SERVICE INFO – INA 0098

Náhrada napínací kladky a tlumiče vibrací

Výrobci:	Audi, Seat, Škoda
Modely:	
Audi:	A4, A6
Seat:	Exeo
Škoda:	Superb
Kódy motorů:	AWT, ALT, AVJ, AMB, BFB, BEX, BKB, CFMA
Objednací č.:	531 0531 20 (nahrazeno) 533 0028 20 (nahrazeno) 531 0840 10 (aktuální) 532 0601 10 (aktuální)

Obrázek 1: Dosavadní provedení, vlevo tlumič vibrací 533 0028 20, vpravo napínací kladka 531 0531 20

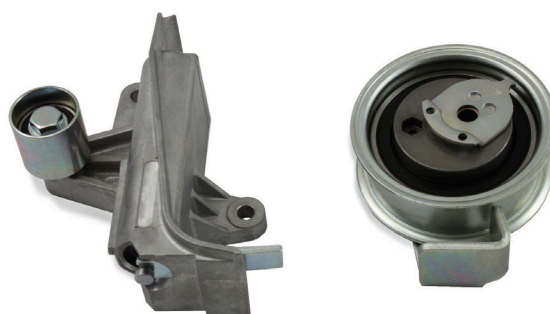
U výše uvedených vozidel byly tlumič vibrací 533 0028 20 (obrázek 1, vlevo) a napínací kladka 531 0531 20 (obrázek 1, vpravo) nahrazeny vodící kladkou s držákem 532 0601 10 (obrázek 2, vlevo) a napínací kladkou 531 0840 10 (obrázek 2, vpravo).

Nové konstrukční díly se liší nejen opticky, ale také z hlediska funkce.

U starého provedení zajišťuje tlumič vibrací prostřednictvím napínací kladky také napnutí řemenu.

Nová vodící kladka s držákem 532 0601 10 má pouze funkci vedení řemenu. Napnutí řemenu a tlumení vibrací je zajištěno výhradně prostřednictvím napínací kladky 531 0840 10.

Smíšená montáž je nepřipustná!

U obou provedení jsou jednotlivé díly vzájemně konstrukčně přizpůsobeny a pouze při jejich správné kombinaci je zajištěno napnutí řemenu.
